MEMORANDUM N° 511 /2022

REF: A fin de remitir el Informe Técnico Nº 49/2022, presentado por el Ing. Benigno Ramírez Fiscal de Obras a fin de elevar a su consideración un plan de **Adenda Ampliatoria** del contrato Nº58/2022 adjudicada a la firma MULTISERVIS.

Obra: PROYECTO DE MEJORAMIENTO VIAL, CALLE ESPINILLO E/MBURUCUYA Y CHOVORKEA, TRAMO 1YKA´A, DE LA CIUDAD DE LUQUE.

INFORME TECNICO Nº 49/2022.

DISEÑO TECNICO REPRESENTATIVO

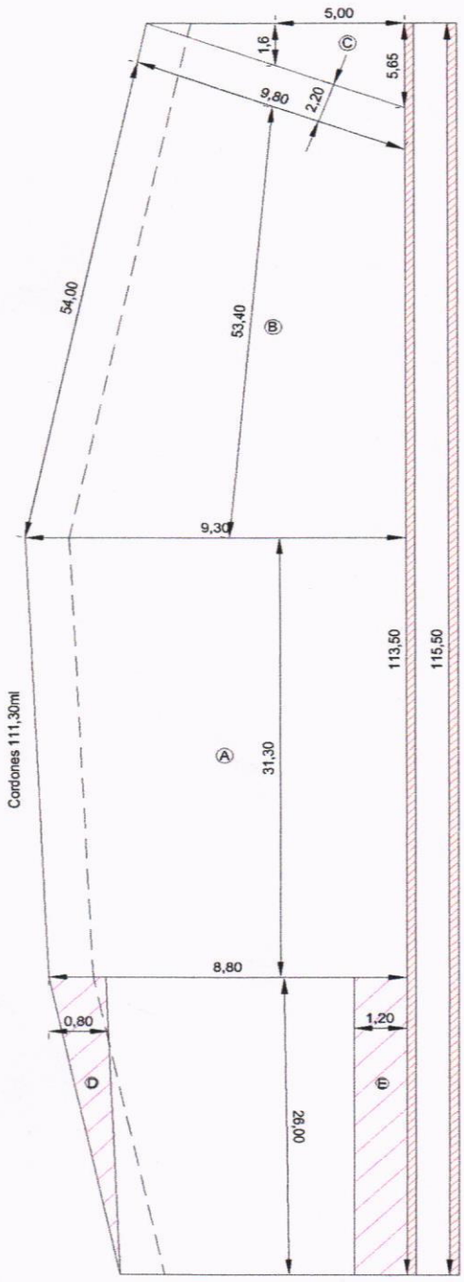
Se debe Addendar: Losa de Hº; Cordones y Ripio

Cordones = 111,30ml

Losa de HºAº = $\frac{(1,50+3,50)}{2}$x2,80 e=14cm Vol.= 0,98m3

Ripio = 820,64m2
